Protokoll Projektsitzung Nr. 5

Auftraggeber	Gemeinde Münchenbuchsee	Auftrags-Nr.	E2301196
Projekt	Revitalisierung Mühle- und Dorfbach, Münchenbuchsee	Visa Verfasser	roru, heka, peha
		Visa PL	peha
Ort	Amt für Wasser und Abfall, Reiterstrasse 11, 3013 Bern		
Datum	Fr., 17.10.2025	Zeit	14:00 – 17:00 Uhr
Teilnehmer	Patrick Trummer	Gem. Münchenbuchsee, Abteilungsleiter Bau	
	Hans-Ulrich Weber	Gem. Münchenbuchsee, Ressortleiter Tiefbau	
	Karl Stransky	AWA, Fachspezialist Altlasten	
	Stephan Bürki	AWA, Fachspezialist Sonderabfälle	
	Jörg Bucher	TBA OIK III, Bereichsleiter Wasserbau	
	Linda Cuanillon	TBA OIK III, Praktikantin Wasserbau	
	Elmar Heeb	AGG, Portfoliomanager	
	Sandro Schläppi	Bereichsleiter FI/Geschäftsleiter Renaturierungsfonds	
	Iris Baumgartner	ANF, wissenschaftliche Mitarbeiterin	
	Peter Haldemann	Gruner AG, Projektleiter / Bauleiter	
	Katja Henz	Gruner AG, Projektleiterin Stv. / UBB	
	Catherine Billardon	Gruner AG, Fachspezialistin Boden und Altlasten

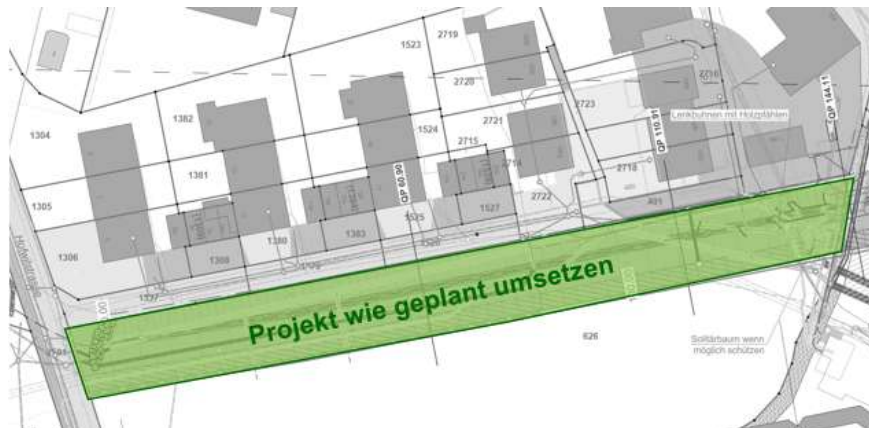
- > Unterer Abschnitt:
 - > Nördlichen und südlichen Bereich wie geplant umsetzen.
 - > Für den mittleren Bereich des unteren Abschnitts (rote Fläche auf nachfolgender Abbildung) ist eine projektspezifische Lösung notwendig.

- > Um zu verhindern, dass das stark verschmutzte Untergrundmaterial im mittleren Bereich des unteren Abschnitts ausgewaschen wird, wird eine Abdichtung der neuen Gerinnesohle mit Bentonitmatten vorgeschlagen (2 Bahnen à 5 m, mit 50 cm Überlappung).
- > Damit die Bentonitmatten wirksam sind, muss auf Durchdringungen durch Einbauten in die Sohle wie beispielsweise Wurzelstöcke oder Pfahlbuhnen verzichtet werden. Die Strömungsvariabilität kann stattdessen z.B. durch den Einbau von Störsteinen und Faschinen (nur oberhalb Bentonitmatte) erhöht werden. Der Einbau von Ast- und Steinhaufen im Böschungsbereich bleibt weiterhin möglich.

- > Dies würde dazu führen, dass vor allem rechtsufrig die geplante Bestockung nicht eingebaut werden könnte.
 - > K. Stransky bestätigt, dass im vorliegenden Projekt ein HQ₂₀ als Schutzziel für die Einbauhöhe der Bentonitmatten ausreichend ist, sofern ein Auswaschen in den Untergrund verhindert wird. Der Abschnitt muss nicht komplett saniert werden.

- > J. Bucher schlägt vor, die Böschung auf dem betroffenen Abschnitt (Länge = ca. 100 m) steiler zu gestalten als bisher geplant (maximale Böschungseigung 2:3). Die Mächtigkeit des Materials über der Bentonitmatte im Böschungsbereich soll eher erhöht werden, um trotzdem eine geeignete Bepflanzung / Bestockung und damit eine ausreichende Beschattung des Baches zu ermöglichen (oberhalb der Böschungsoberkante entsteht so eine breitere Fläche).
